改善箇所説明図 ①

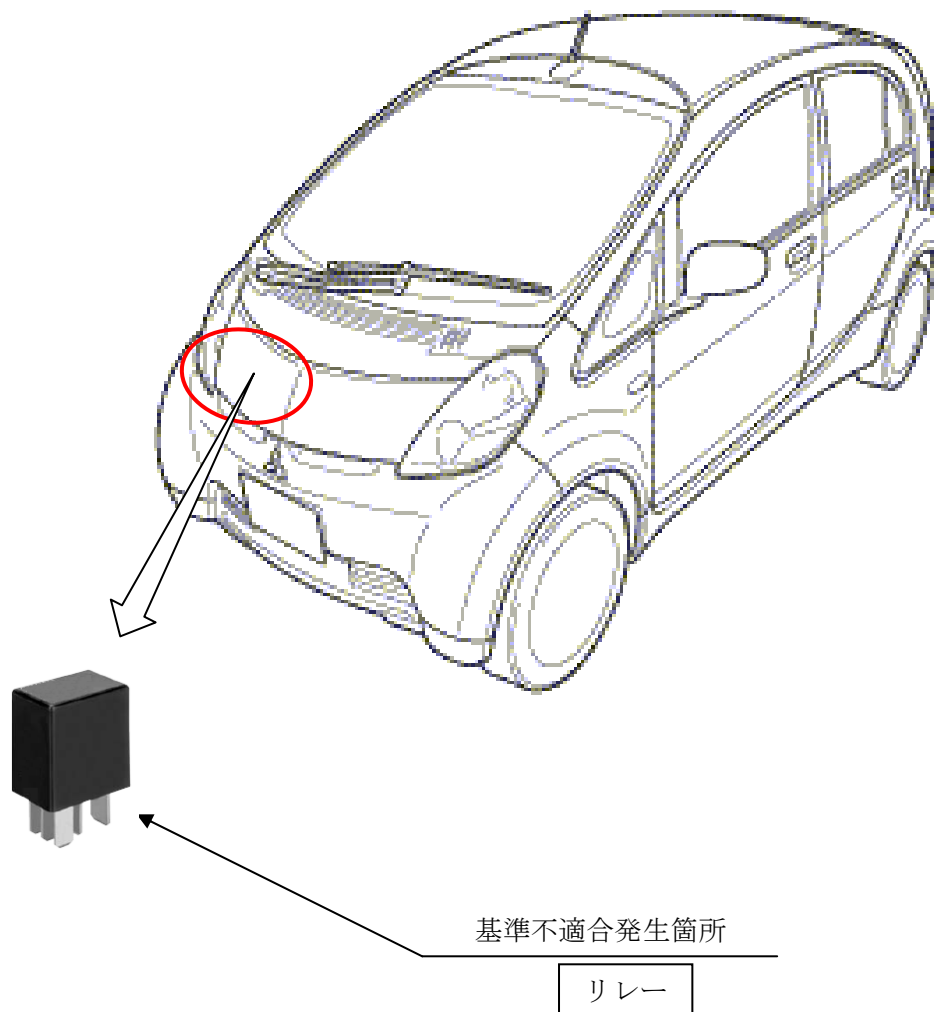
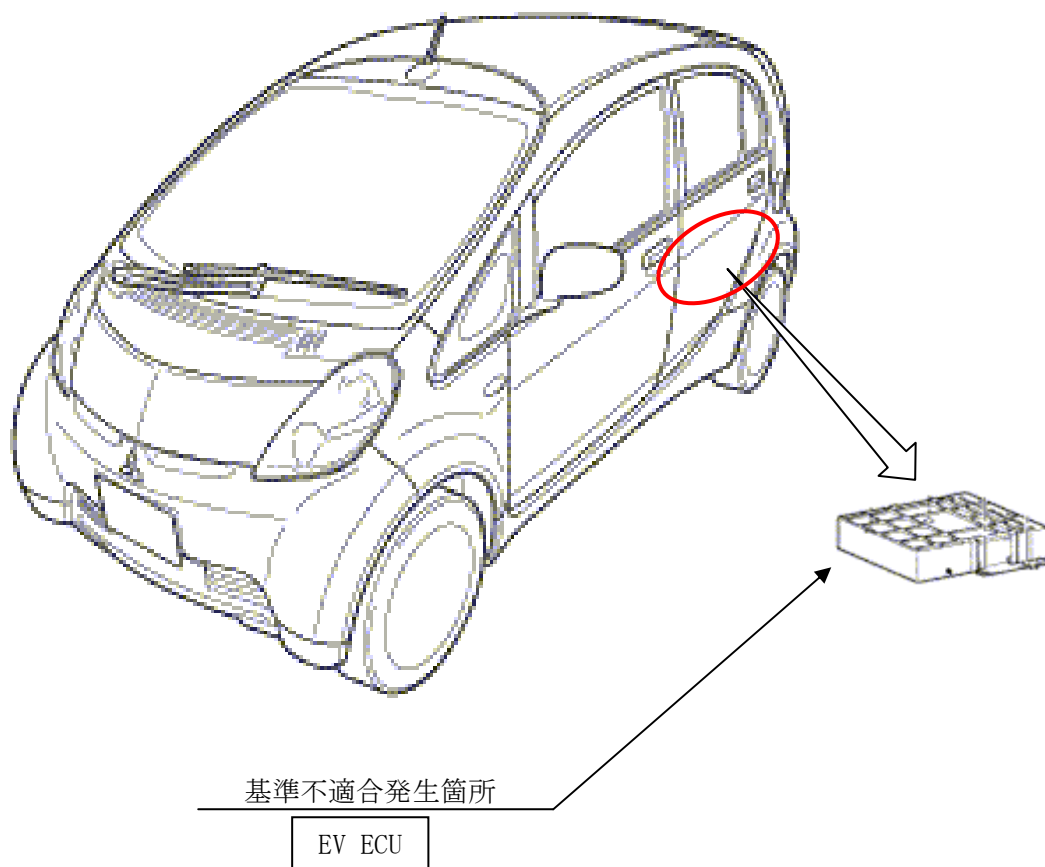
ブレーキ倍力装置に負圧を供給するブレーキ負圧電動ポンプの制御用リレーのカシメ管理が不適切なため、リレー接点がオンの状態で固着する場合があります。そのため、ブレーキ警告灯が点灯するとともに警告音が鳴り、ブレーキ負圧電動ポンプが停止し、そのままの状態で使用すると制動距離が長くなるおそれがある。

全車両、該当のリレーを対策品に交換する。

識別：アクセルペダルアームの上面に白または黄色ペイントを塗布する。

改善箇所説明図②

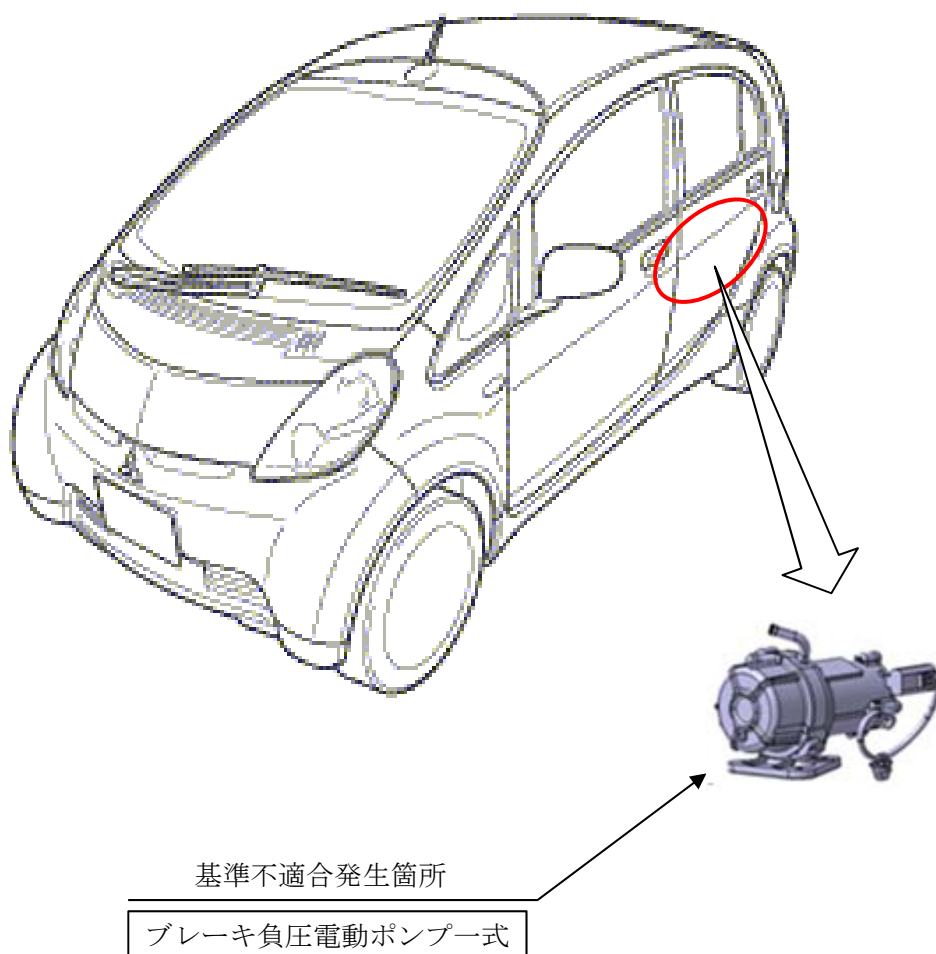
ブレーキ倍力装置に負圧を供給するブレーキ負圧電動ポンプを制御するEV ECUの制御プログラムが不適切なため、リレー接点が固着したと誤判定する場合がある。そのため、ブレーキ警告灯が点灯するとともに警告音が鳴り、ブレーキ負圧電動ポンプが停止し、そのままの状態で使用すると制動距離が長くなるおそれがある。

全車両、EV ECU のプログラムを対策品に書き替える。

識別：アクセルペダルアームの上面に白または黄色ペイントを塗布する。
